Mémoire en réponse à l'avis délibéré de la Mission Régionale d'Autorité Environnementale PACA sur le projet de ZAC VARECOPOLE au Cannet des Maures (2^{ème} avis), dans le cadre de la cadre de l'AEU et de la DUP, du 8 février 2024

COMMUNAUTÉ DE COMMUNES CŒUR DU VAR

Le présent rapport constitue le mémoire en réponse à l'avis de la Mission Régionale d'Autorité Environnementale (MRAE) Provence Alpes Côte d'Azur n° 2024APPACA7/3626 du 8 février 2024.

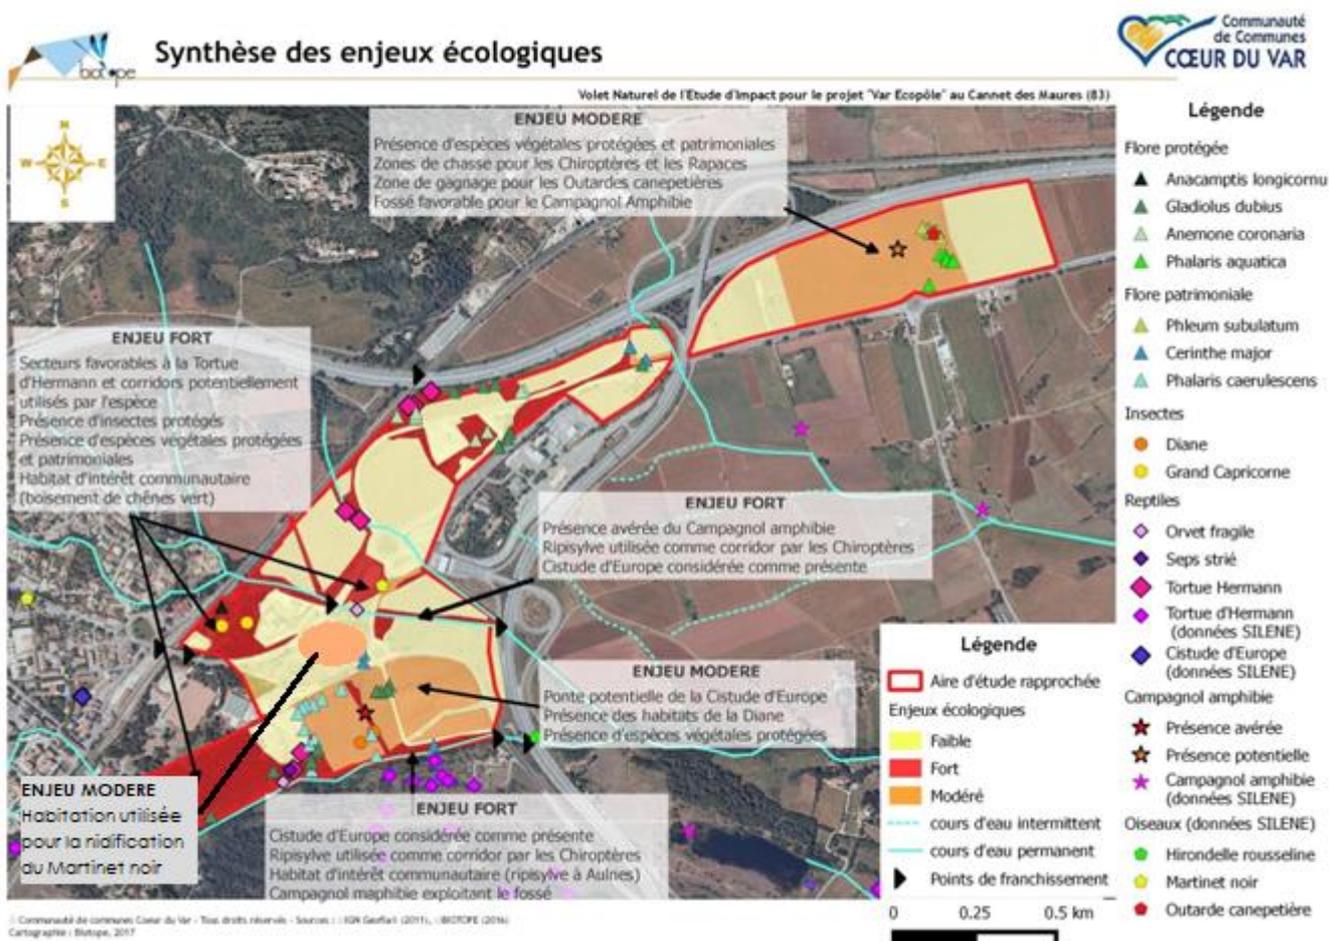
La MRAe recommande de compléter la carte de synthèse de la sensibilité écologique du secteur de projet en intégrant les habitats de l'avifaune.

Dans l'étude d'impact mise à jour, objet du deuxième avis, la carte de synthèse des enjeux n'a effectivement pas été reprise, car celle présentée dans le dossier et réalisée par Biotope reprenait correctement l'ensemble des secteurs à enjeux.

Les espèces d'oiseaux à enjeu modéré observées par Ecotonia en 2020 sont le Martinet noir, le Chardonneret élégant, le Serin cini et la Fauvette mélanocéphale. Le Martinet noir niche dans la maison présente dans la partie sud du site (son habitat a été rajouté dans la cartographie du dossier et reprise ci-dessous).

Concernant le Chardonneret élégant et le Serin cini, ils nichent dans les éléments arborés d'ores et déjà représentés à enjeux forts sur cette même cartographie. La Fauvette mélanocéphale niche dans les milieux semi-ouverts qui structurent les parcelles agricoles présentes dans la partie centrale du site et d'ores et déjà qualifiées comme à enjeu fort sur la cartographie. Considérant que concernant les enjeux surfaciques ce sont ceux évalués au plus haut niveau qui dominent, il ne nous apparaissait pas nécessaire d'en préciser les espèces les utilisant également, mais présentant un enjeu moindre.

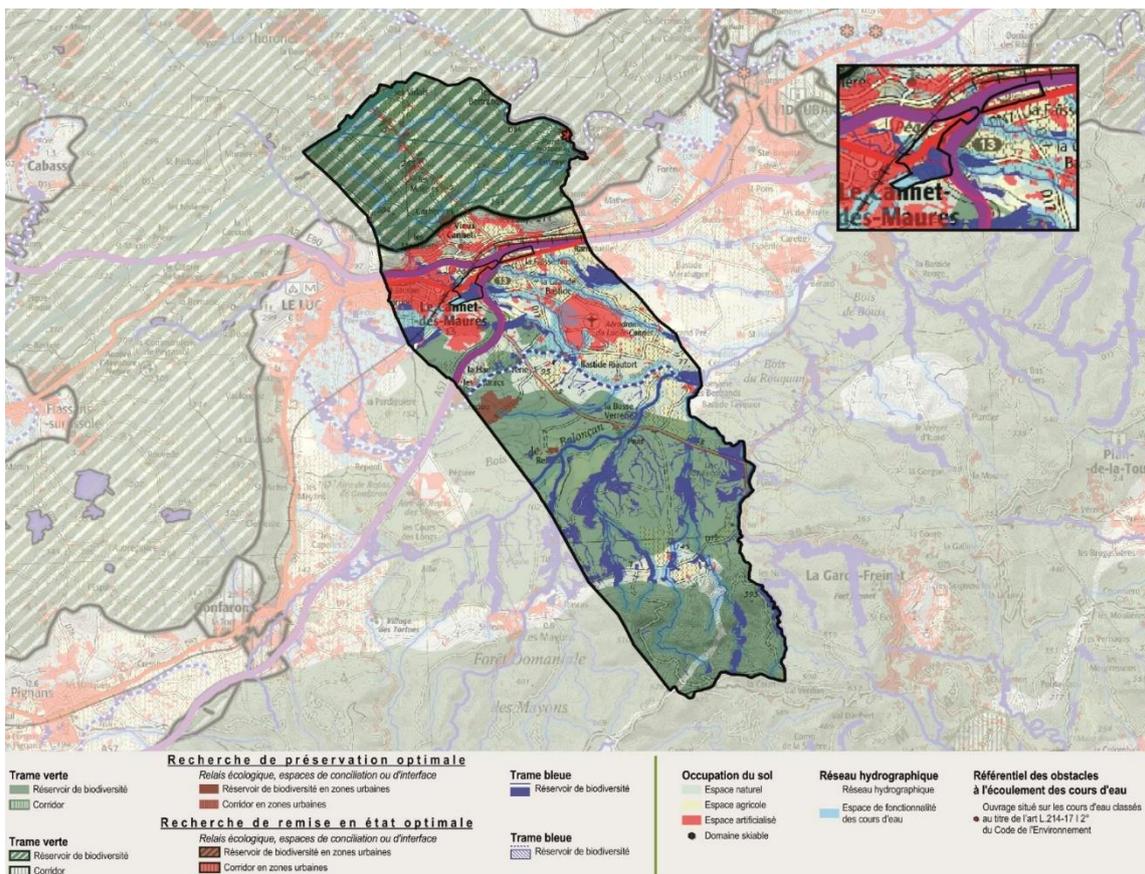
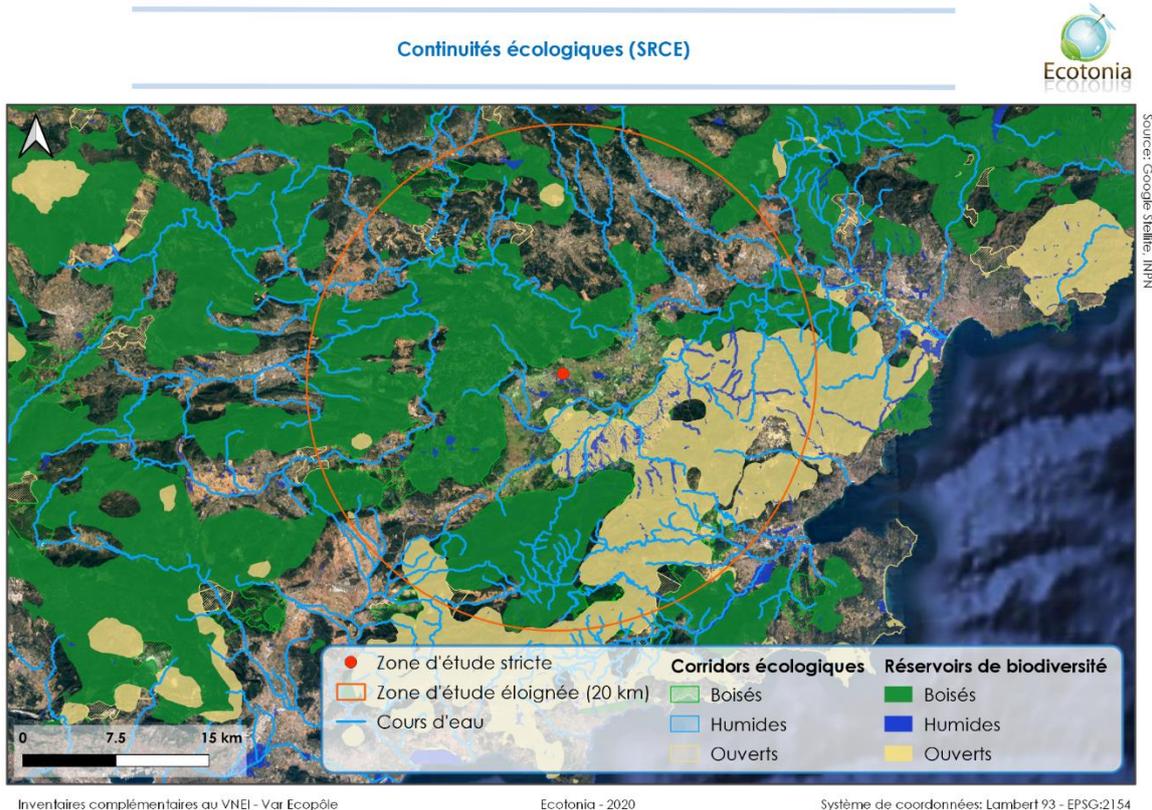
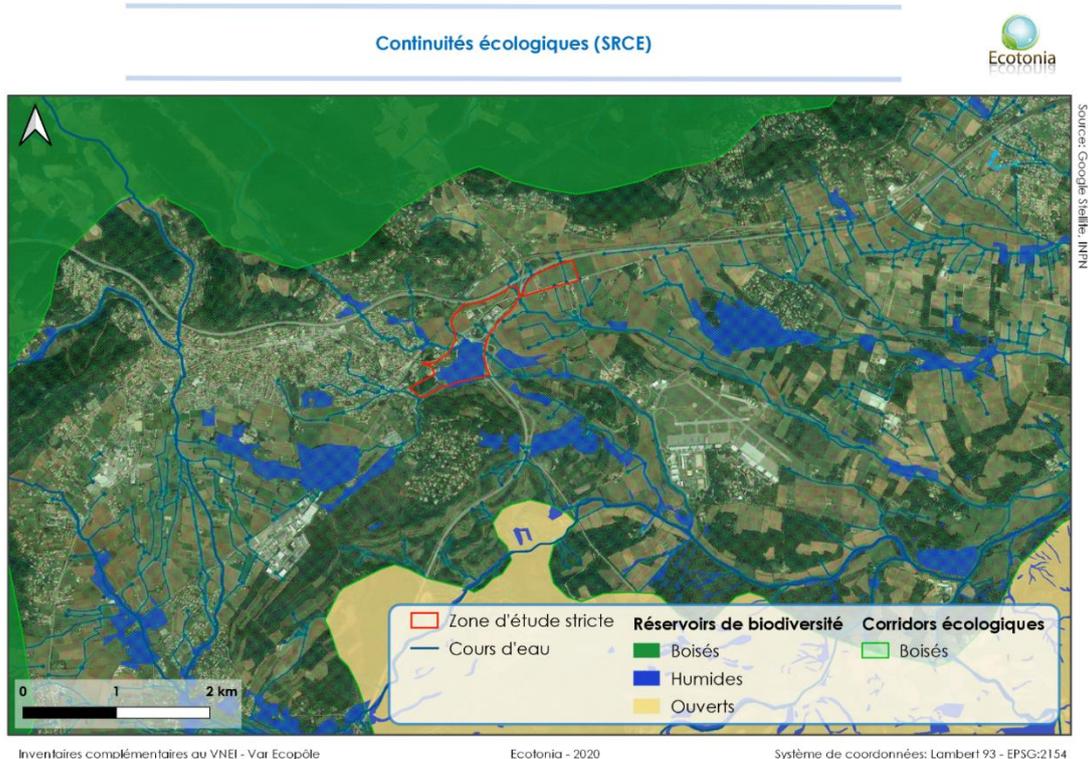
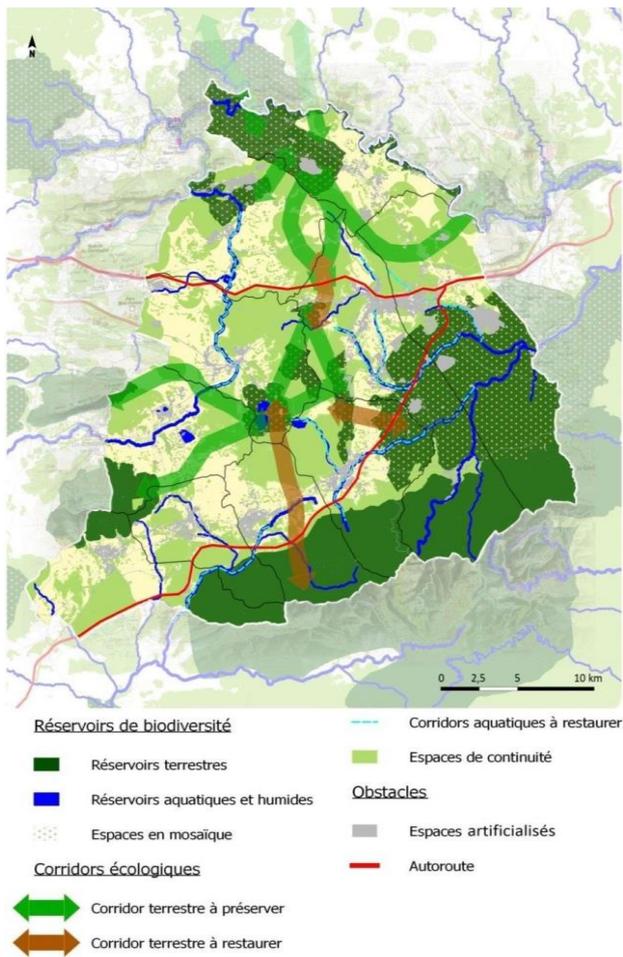
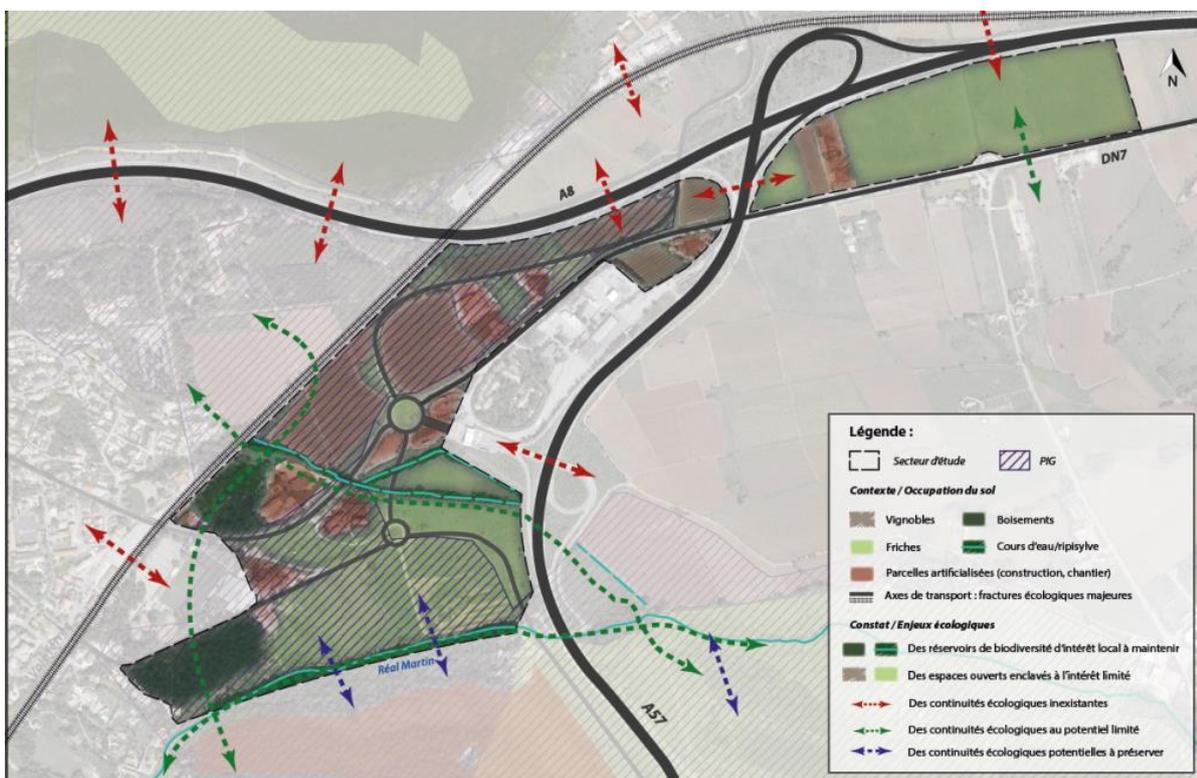
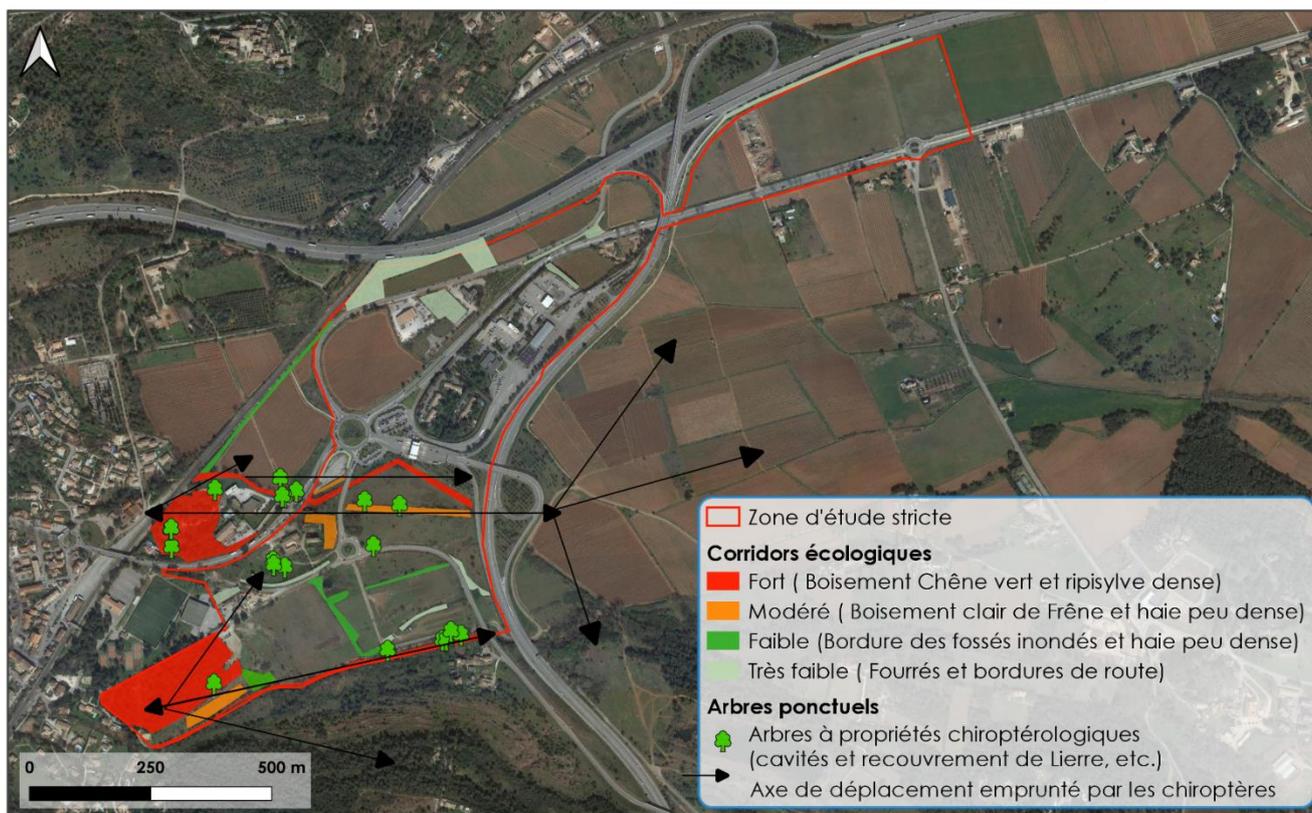
La MRAe recommande d'identifier et de cartographier plus précisément l'ensemble du réseau de continuités écologiques présentes sur le site de projet, en explicitant les fonctionnalités.

Concernant les fonctionnalités écologiques, ce point avait déjà été précisé dans le cadre réglementaire avec l'intégration des parties suivantes (SRCE à l'échelle du paysage, de la commune et du site, la TVB identifiée dans le SCOT Cœur du var et les connectivités identifiées sur le site).

Les corridors boisés présents sur le site ont ensuite été catégorisés suivant leur fonctionnalité dans la partie relative aux chiroptères.

Les cartes correspondantes sont représentées ci-dessous.

TRAITEMENT DES LIMITES ENTRE LOTS INTERNES A LA ZAC ET ESPACES PUBLICS (RD - voirie / recul clôture : 1m) //

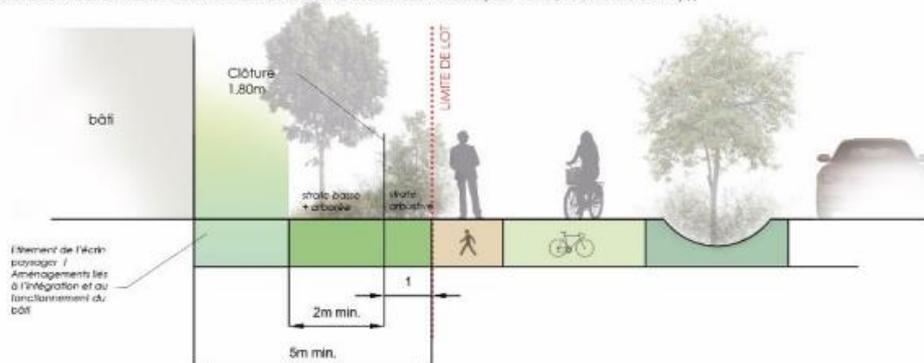
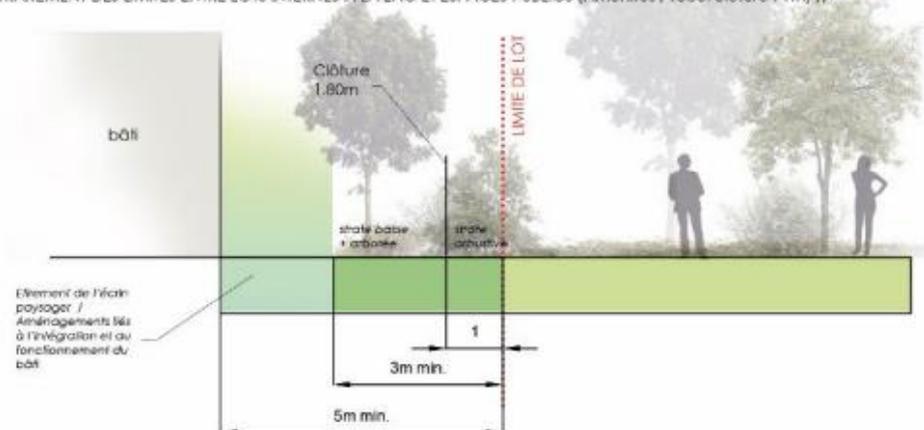
Il est également demandé de faire plus de mesures concernant la préservation des continuités écologiques et de préciser les modalités de restauration de la ripisylve et si nécessaire des autres connectivités dégradées.

Le CPAUPE de la ZAC (Cahier de Prescriptions urbaines, Architecturales, Paysagères et Environnementales) renforce les obligations en matière de végétalisation de chaque lot afin de garantir le plus possible les connexions écologiques avec les espaces restés naturels (plantations de haies en bordure de lots et le long des voies). Le CPAUPE précise également que les palettes végétales seront validées également par l'écologue d'ECOTONIA, membre du groupement de maîtrise d'œuvre de la ZAC, pour chaque projet, en préalable du dépôt de chaque permis de construire.

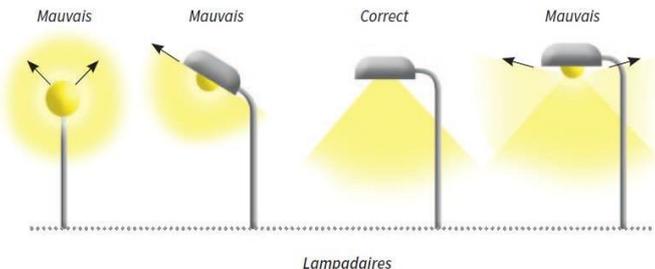
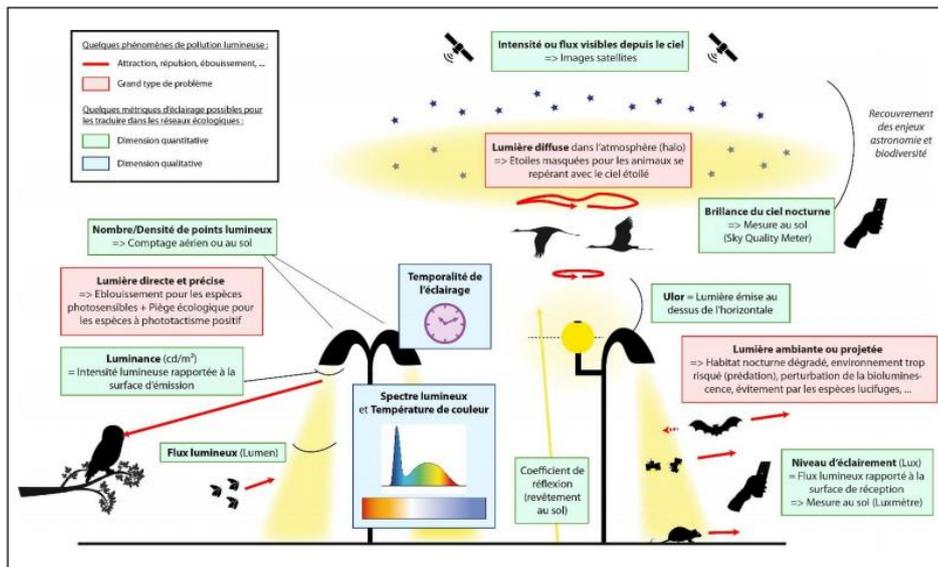
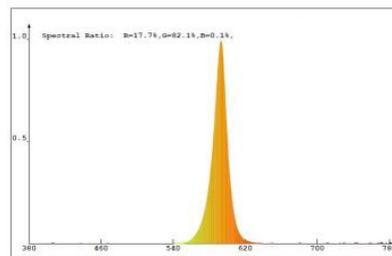
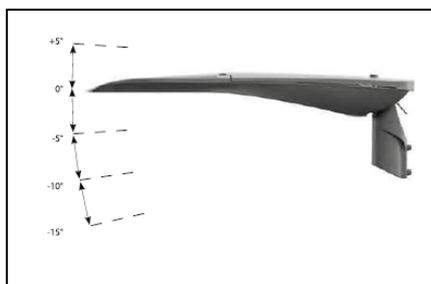
Enfin, des mesures relatives aux connectivités de trame noire sont demandées.

MR 06	Gestion des éclairages publics et limitation des perturbations sur la faune par la pollution lumineuse
Type de mesure	Réduction technique en phase de fonctionnement
Objectifs	Éviter les éclairages de nuit pour ne pas perturber les cycles biologiques des espèces nocturnes (répulsion ou attractivité selon les cas, désorientation d'espèces en migration, etc.)
Communautés bi-ologiques visées	Chiroptère, avifaune et toute faune nocturne
Localisation	Emprise du projet de ZAC
Modalités	<p>D'une manière générale, cette mesure s'inscrit dans le cadre de la lutte contre le gaspillage énergétique et la conservation des espèces sensibles à la pollution lumineuse.</p> <p>Les éclairages publics sont généralement équipés d'ampoules à vapeur de mercure qui émettent beaucoup de rayons ultraviolets. Ces rayons ont la propriété d'attirer les insectes (Lépidoptères nocturnes notamment) et affectent les cycles biologiques de nombreuses espèces (animales, mais aussi végétales). Du fait de l'intolérance à la lumière de certaines chauves-souris, le développement des éclairages nocturnes (publics et privés) pourrait ainsi être responsable d'une modification de la structure des peuplements de chiroptères.</p> <p>Pour lutter contre les pollutions d'origine lumineuse, les mesures suivantes sont envisagées :</p> <ul style="list-style-type: none"> - <u>De manière générale</u> : <ul style="list-style-type: none"> ▪ neutraliser les projecteurs éclairant au-delà des ouvrages ; ▪ utiliser la bonne quantité de lumière (ajuster la puissance des lampes et la valeur de l'éclairage en fonction des réels besoins) ; ▪ lors de l'implantation de nouveaux éclairages, utiliser des lampes peu polluantes : préférer les lampes au sodium basse pression (quasiment monochromatiques), éviter l'usage de lampes à vapeur de sodium haute pression ou à vapeur de mercure haute pression ; ▪ éclairer du haut vers le bas et non pas du bas vers le haut et éviter les lampadaires de type « boule » (voir schéma suivant) ;

- ✓ Les candélabres sont équipés de verre plat transparent et de lampe encastrée.
 - ☞ **Une orientation strictement à l'horizontale (0° d'inclinaison) est recommandée.**

Les LED avec émission de lumière blanche à 4000 K sont déconseillées. Les LED ambrées à 1800 K ou à 2700 K sont recommandées.

Figure 7 Localisation des différents milieux à éviter par le porteur de projet pour la préservation de la biodiversité

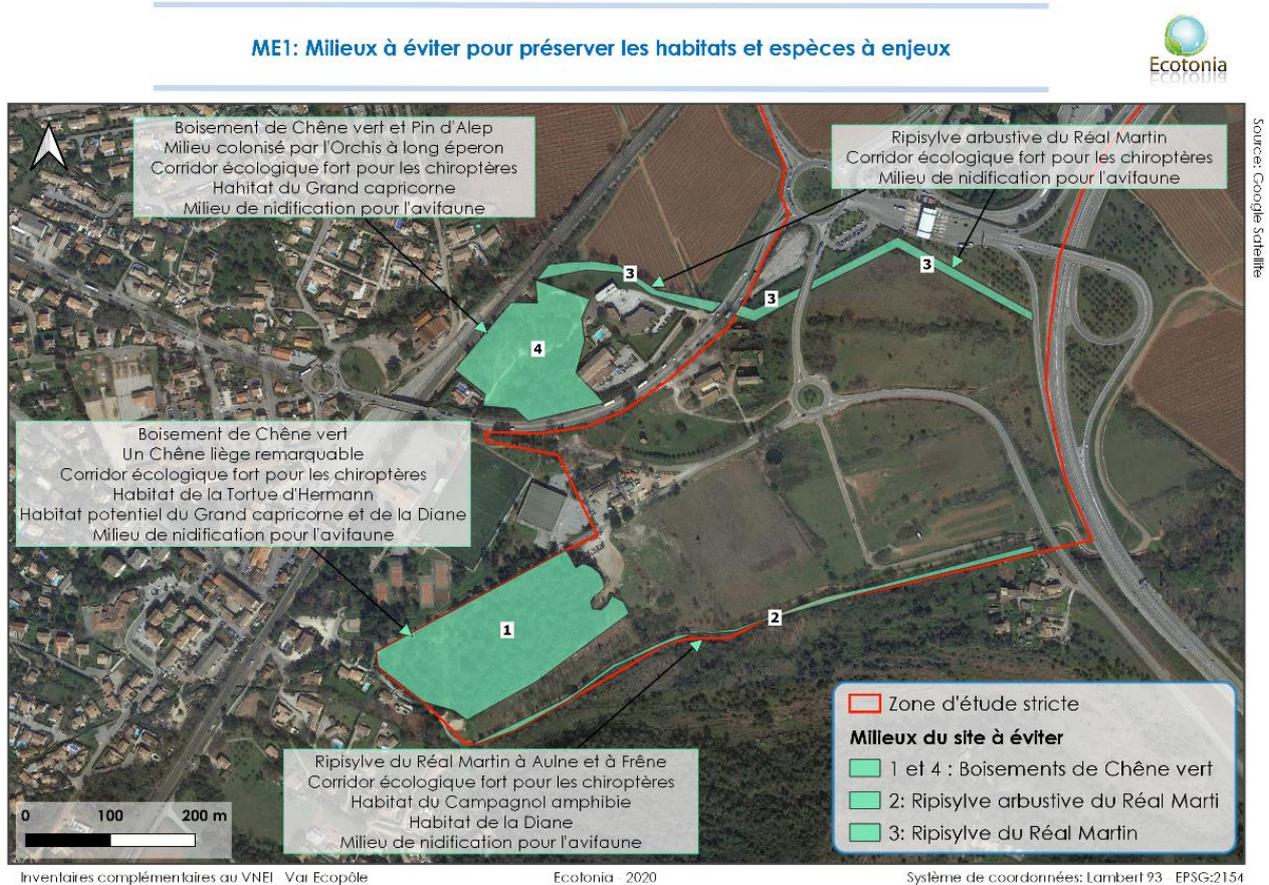
La MRAe recommande d'analyser de façon plus détaillée les incidences du projet sur les continuités écologiques du secteur de projet, afin d'assurer, à l'aide de mesures appropriées, le maintien ou le renforcement de tous les corridors écologiques potentiellement affectés, y compris la trame noire.

Dans le cadre du projet, il est prévu de préserver et de créer des éléments paysagers en cohérence avec les corridors écologiques, et de manière à prolonger ces corridors au maximum malgré un contexte impacté par des ruptures existantes importantes, comme les voies de circulation existantes.

La mesure ME1 reprend bien les habitats et corridors boisés évités par le projet de ZAC. Cet évitement permet justement de conserver une connectivité et surtout des couloirs de déplacement pour les espèces entre le nord-ouest et le sud-est du site.

Certains corridors jugés peu fonctionnels seront à restaurer comme préciser dans le point précédent (MR7 - Gestion écologique et différenciée des espaces verts et des espaces préservés).
